Wyjaśnienie treści SIWZ nr 1

Dotyczy: Przetargu nieograniczonego na: **„Rozbudowa, przebudowa, nadbudowa wraz z remontem istniejącego budynku świetlicy wiejskiej w miejscowości Stara Otocznia”**

ZBIORNIK SZCZELNY NA NIECZYSTOŚCI
PŁYNNE V = 9,26 m³ skala 1 : 25

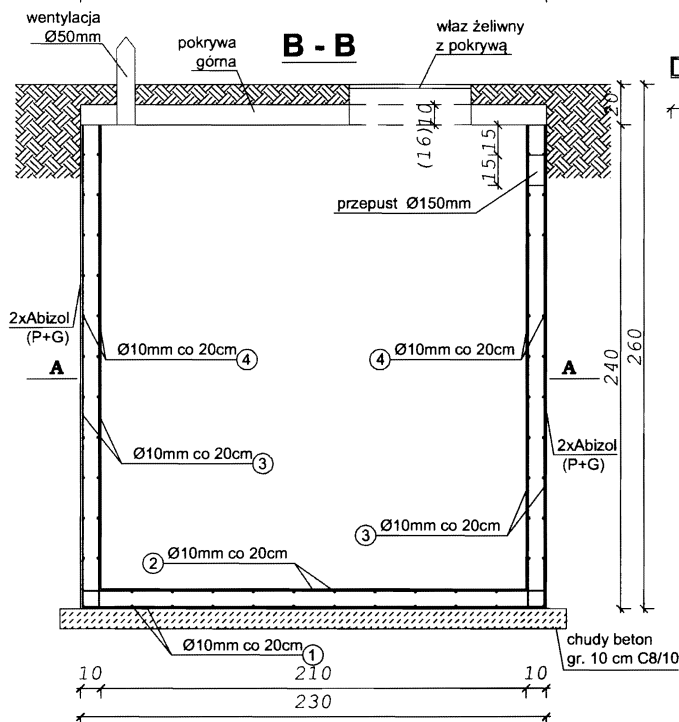
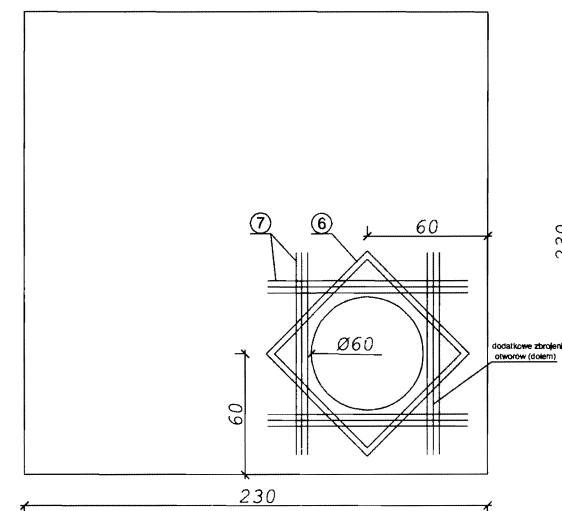
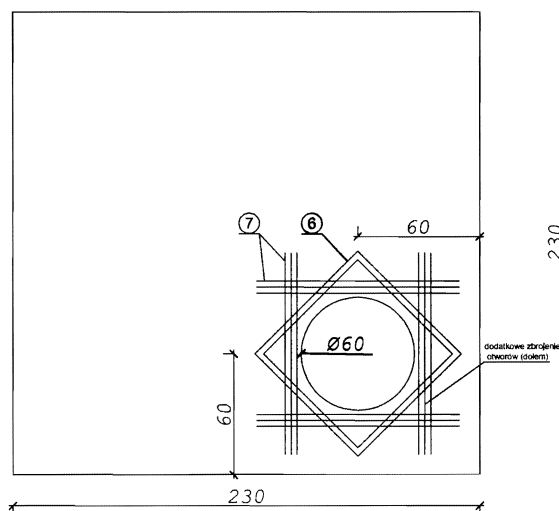
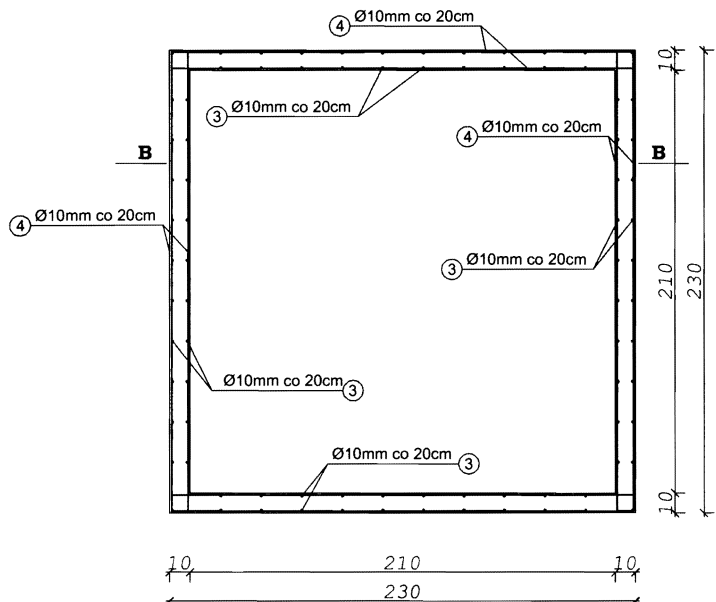
Pytanie nr 1. Jak ma być zbudowane szambo? Podstawa wyceny dla poz. 135 sugeruje, że w postaci 1 studni Fi 800 głębokość do 3 m.

1.W pozycji 135 wyceny zbiornik na nieczystości należy wykonać betonowy, żelbetowy prefabrykowany o pojemności 9,26 m³ – rysunek w załączeniu.
